## ZAC POLE GARE / CHARTRES (28)

Mémoire de réponse à l'avis n° 2021-3245 de la MRAE du 25/06/2021

*Aménagements destinées aux circulations piétonnes  
(Source : Antoine GARCIA-DIAZ Architecte DPLG urbaniste)*

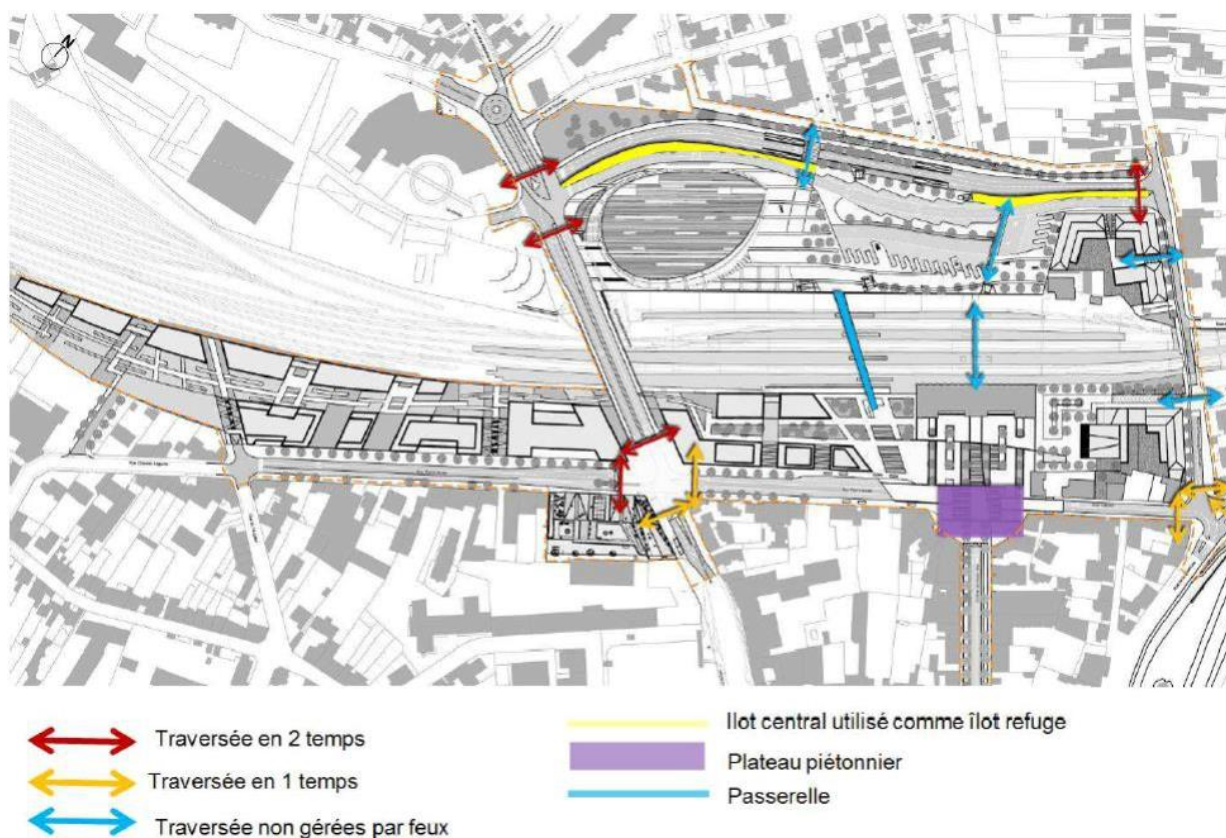
Selon le dossier, la création de l'EPCS devrait avoir un impact sur les mobilités actives du fait de l'aménagement d'un carrefour entre la rue Danièle Casanova et la nouvelle voie créée au nord de l'équipement pour l'accès des véhicules de services et mentionne des aménagements sur le pont Casanova qui mène à l'EPCS et au parking. L'autorité environnementale ne peut souscrire à cette assertion au regard de la modestie de ces aménagements et de l'absence de continuité piétonne ou cycliste confortable.

Dans le cadre de l'aménagement du pôle gare hormis les tronçons des rues Félibien et Pierre Nicole au droit du parvis de la gare, la continuité cyclable et piétonne est assurée comme en atteste le schéma des circulations douces en page 34 de l'étude d'impact, réintégré ci-dessous ainsi que la nouvelle carte du fonctionnement des modes de déplacements doux à intégrer à l'étude, ajoutée ci-dessous.
